**Modulo per la presentazione delle osservazioni per i piani/programmi/progetti sottoposti a procedimenti di valutazione ambientale di competenza statale**

ID: Codice procedura (ID\_VIP/ID\_MATTM):10844

Impianto per la produzione di energia elettrica da fonte eolica, costituito da 6 aerogeneratori della potenza complessiva di 37,2 MW, un sistema di accumulo da 25 MW e relative opere connesse in località "Rempillo" nel comune di Pitigliano (GR).

# TESTO DELLE OSSERVAZIONI

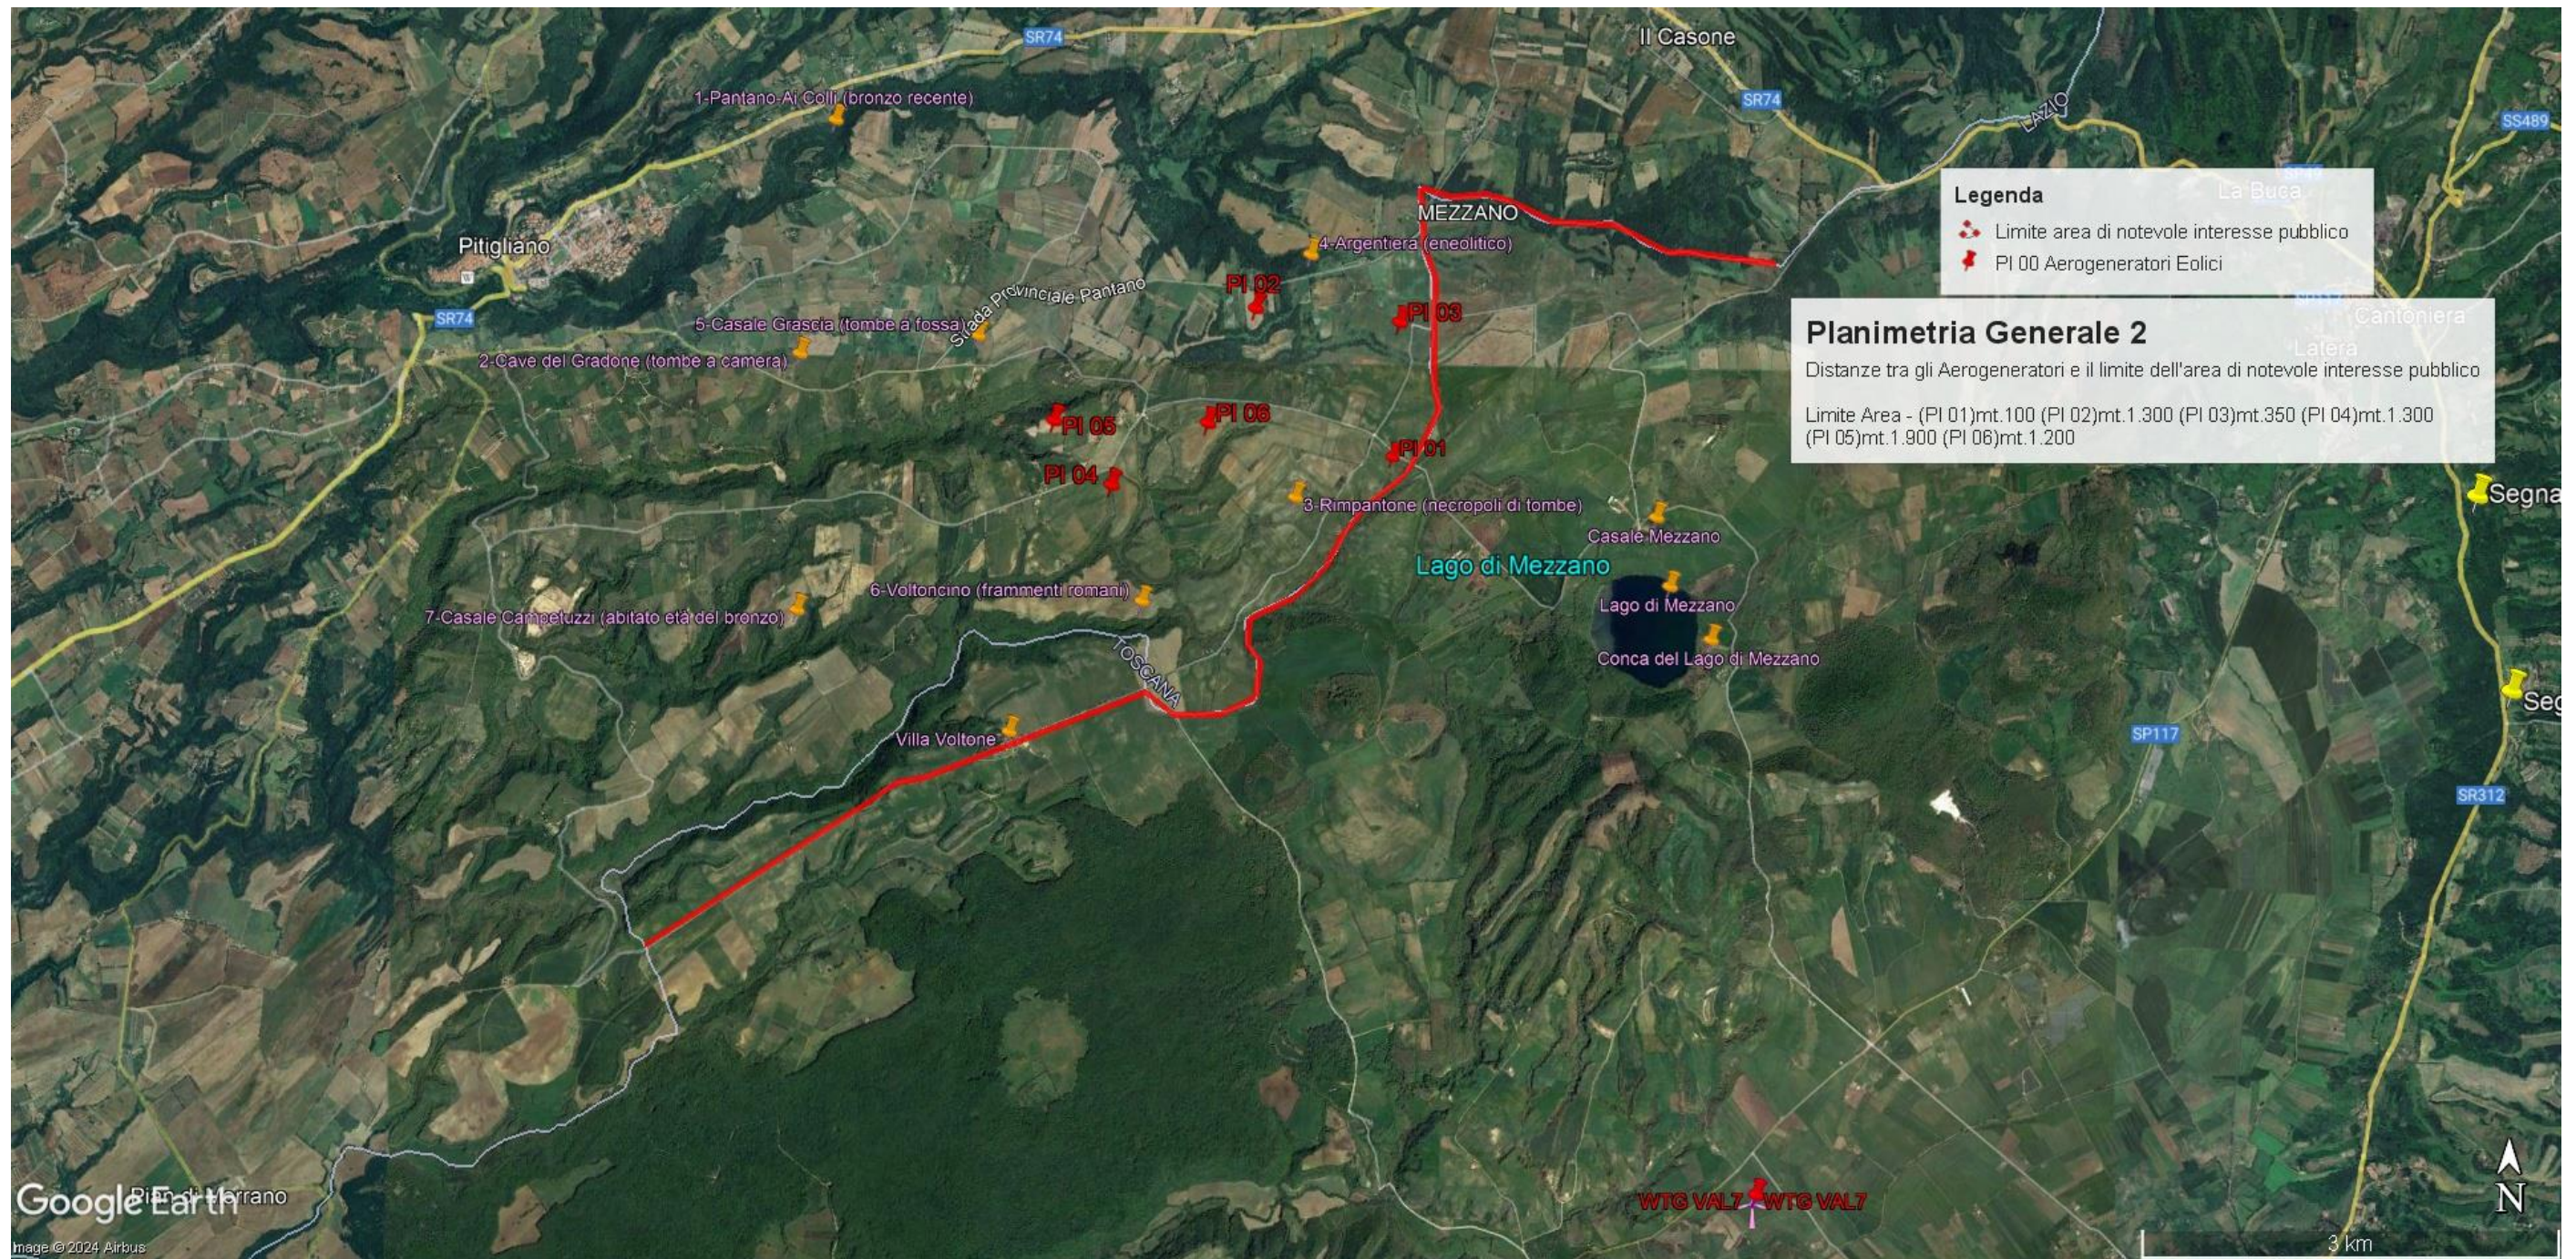
Tornando alla questione di legittimità, alla luce del combinato disposto dal "vincolo sul patrimonio paesaggistico (artt. 136 e ss. e 142 del decreto legislativo n. 42/2004 e ss.mm.ii.) e sui beni culturali" (artt. 10 e ss. del decreto legislativo n. 42/2004 e ss.mm.ii.) e dal comma 8 lettera c-quarter del D.Lgs 191/2021 e ss.mm.ii si evince che, ad oggi, le aree in cui sono previsti gli insediamenti dei sei aereogeneratori dell'impianto eolico denominato "Rempillo" non sono idonee perché ricadono tutte all'interno della fascia di rispetto dei **beni paesaggistici di notevole interesse pubblico denominati "Conca del Lago di Mezzano e territorio circostante" (D.M. 22.05.1976)** comprendente anche il **vincolo "Selva del Lamone" (D.M. 22.05.1984)** tutelati dall'**art. 136 del Codice del Beni Culturali e del Paesaggio** e in particolare un aerogeneratore (P01) è a 100 metri dal primo vincolo citato e gli altri cinque compresi in una distanza massima tra 1 km e 2 km (vedi immagine n. 1 dell'ALLEGATO). Nella fascia di rispetto dei 3 km anche la porzione di vincolo rappresentato dalla Selva del Lamone che gode di altre importanti tutele in quanto Riserva Naturale regionale (L. 394/91 e L.R. 29/97), Zona di Protezione speciale (ZPS) insieme ai Monti di Castro collegati tra loro da una Zona di Conservazione Speciale (ZSC), il sistema fluviale Fiume Fiora-Olpeta. La Selva del Lamone oltre il vincolo paesaggistico di notevole interesse pubblico che la rende area non idonea all'installazione degli impianti FER anche nelle sue fasce di rispetto dei 3 km, gode di un'altra tutela che ne rivela l'importanza di area di importanza internazionale per l'avifauna IBA (012) che viene collegata all'altra IBA (099) Lago di

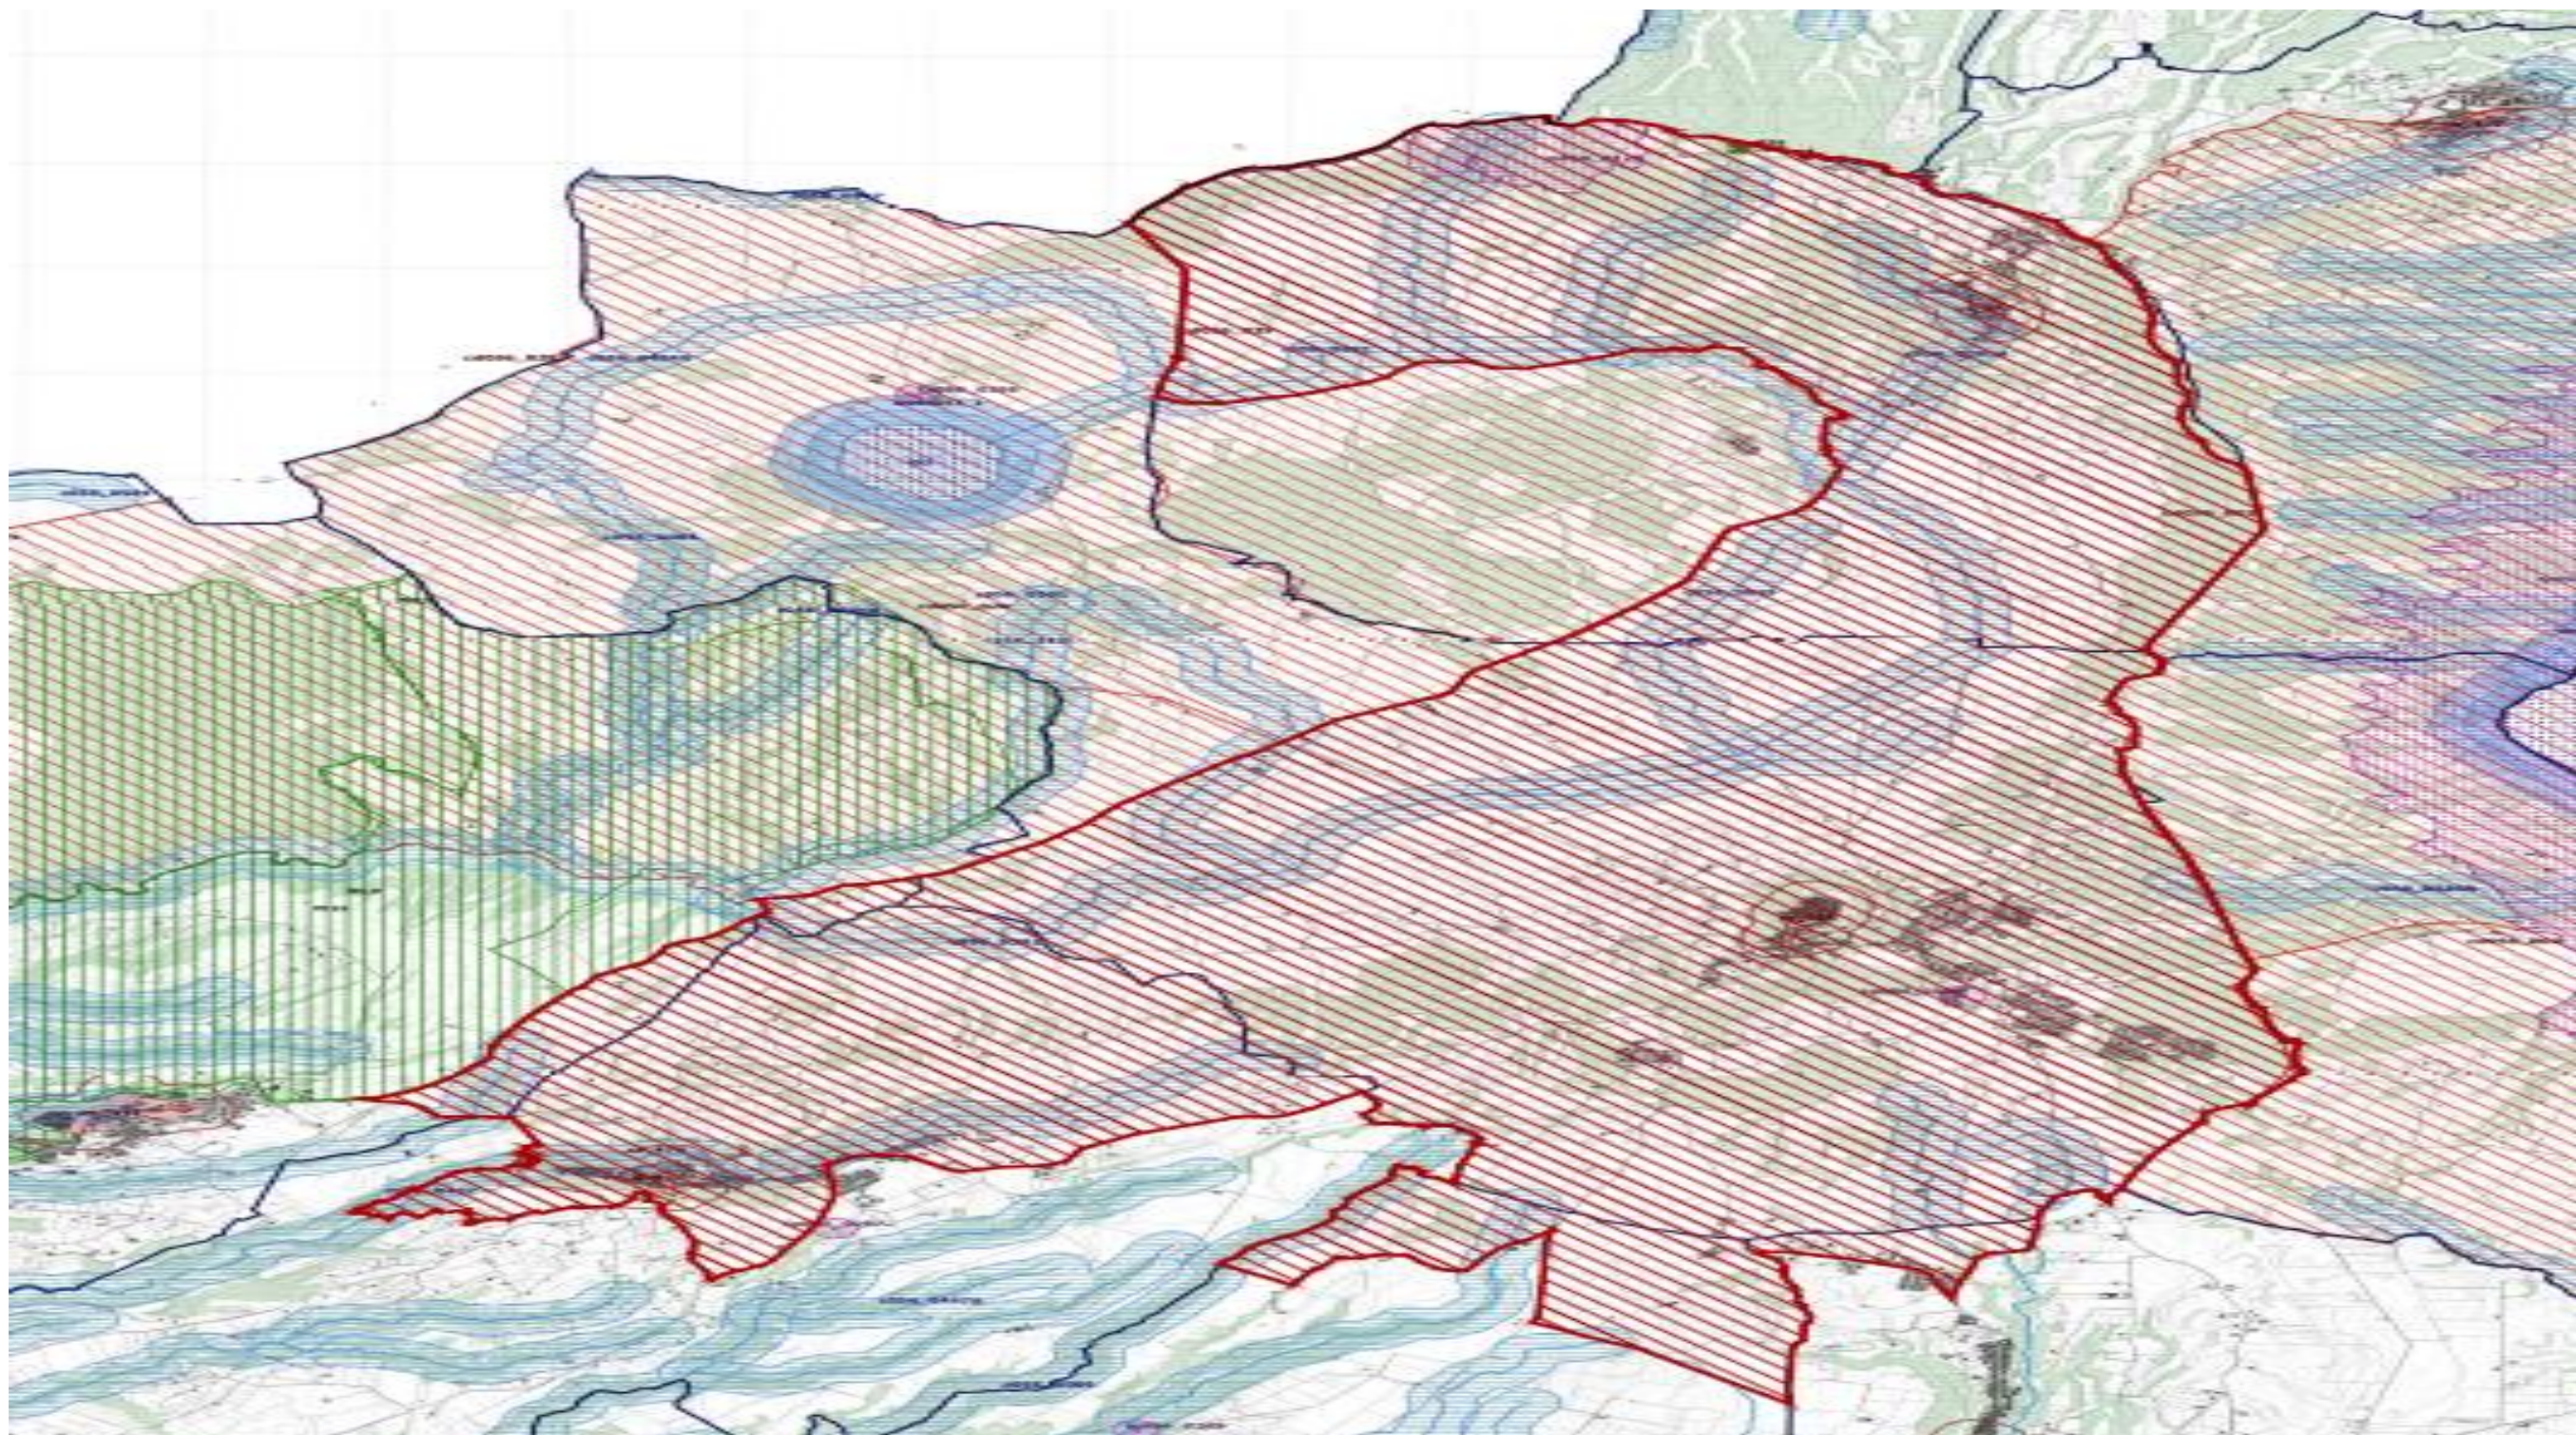
Bolsena attraverso la ZPS Caldera di Latera e la ZSC Lago di Mezzano che insieme sono compresi nel vincolo paesaggistico “ Conca Lago di Mezzano...” e verranno uniti dal nuovo vincolo paesaggistico “*Ambito paesaggistico, geologico e geomorfologico dell’orlo della caldera di Latera e delle sue pendici interessate dai centri eruttivi periferici*” ( si veda a riguardo la proposta pubblicata sul sito del MIC in data 09/08/2023 e l’immagine n. 2 dell’ ALLEGATO) all’area di notevole interesse pubblico “ Conca del lago di Bolsena” (D.M. 24.10.1960). Praticamente una vasta zona che per interesse paesaggistico e naturalistico oltre che storico, archeologico e identitario rappresenta un unicum nel panorama nazionale.

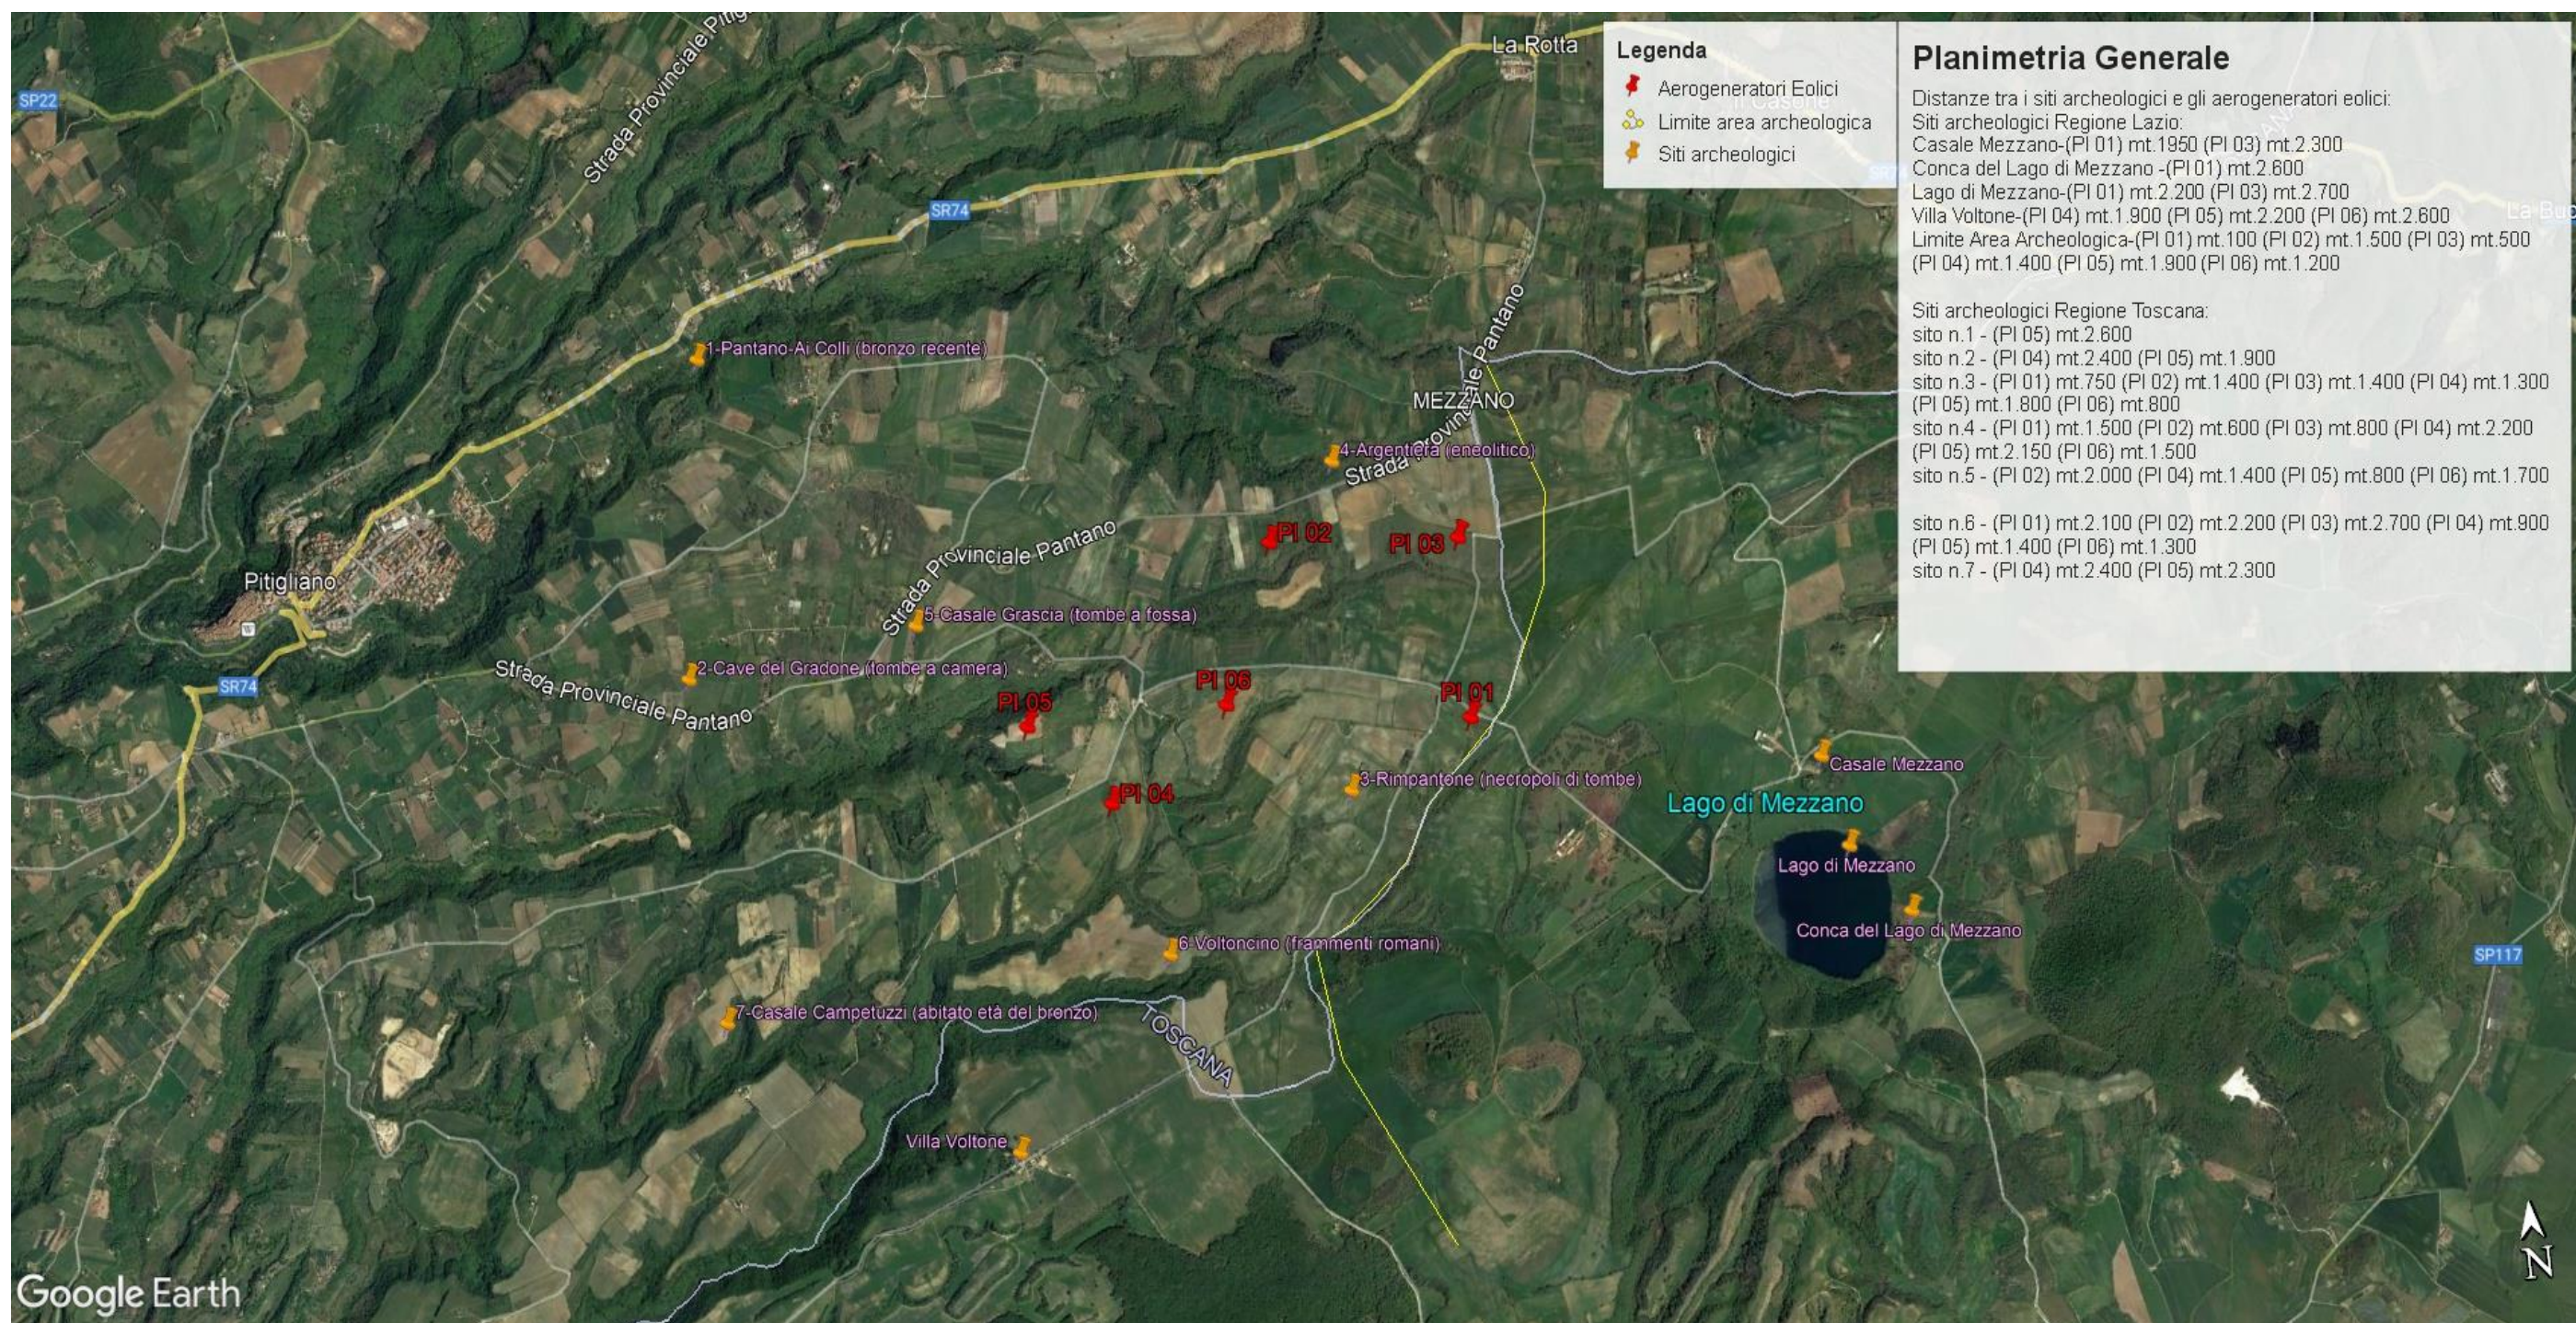
Inoltre, la zona in cui insisterebbe l’impianto eolico industriale Rempillo è compresa nelle fasce di rispetto di 3 km di diversi beni archeologici tutelati dalla parte II del Codice dei Beni Culturali (vedi Allegato, immagine n. 3). Inoltre le pale P04 e P05 ricadono all’interno di un’area archeologica che la Proponente vorrebbe cancellare per il semplice fatto che non è riportata nel documento regionale ma nel documento provinciale come meglio dettagliato nell’Osservazione n. 5. Alla luce di quanto documentato appare chiaro quindi che la collocazione dell’impianto non ha tenuto conto alcuno dei vincoli dell’area nella quale è stato progettato e l’inserimento dell’impianto eolico nel paesaggio e sul territorio non è corretto (Allegato IV delle Linee guida nazionali di cui al D.M dello Sviluppo economico del 10.09.2010).

- h) Le zone di interesse archeologico evidenziate nell'immagine n. 3 a cui si aggiungono anche l'importante abitato protostorico di Sorgenti della Nova e Ruderii del Castello altomedioevale che si trovano a circa 4 km dalle aree in cui è stato progettato l'impianto eolico industriale. Poco più lontano i resti del castello medioevale “Morronecchio”. Nell'area vasta le preziose necropoli eneolitiche (Poggi Alti) ed etrusche di Pitigliano, Sovana e Sorano.
